Aviation DOA Nr.: EASA.21J.025	Service Information	Dokument Nr.: SI-AT01-019
	Anbringen von Warnmarkierungen/ application of anti-collision markings	Ausgabe/Issue: A.01 Seite/Page: 1 of 2

Service Information SI-AT01-019

Approved areas of airframe surfaces for anti-collision markings are defined herewith because of the potentially increased surface temperature and the associated reduction in structural safety margins.

obere Cowling / upper cowling:

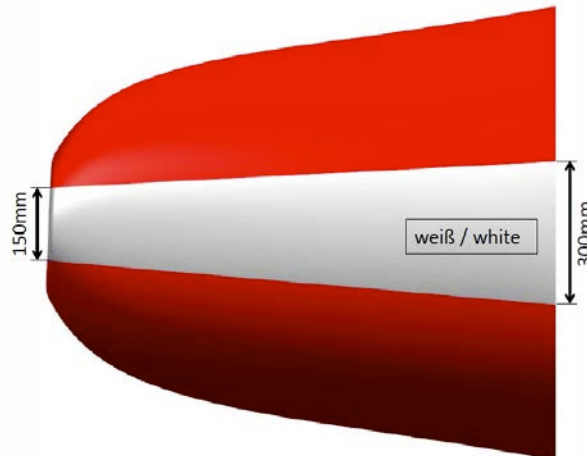
- vertical fin tip (450mm) and below horizontal stabilizer, without rudder
- horizontal stabilizer tips (200mm), w/o elevator
- entire winglets
- outer wing up to the outer leading edge bend, w/o aileron
- entire lower cowling, upper cowling only according sketch shown on page 2
- baggage door and the same area on the opposite side of the fuselage

II) Reflective adhesive films may only be applied at the lower cowling and the lower wing surfaces (risk of glare and interference with antennas).
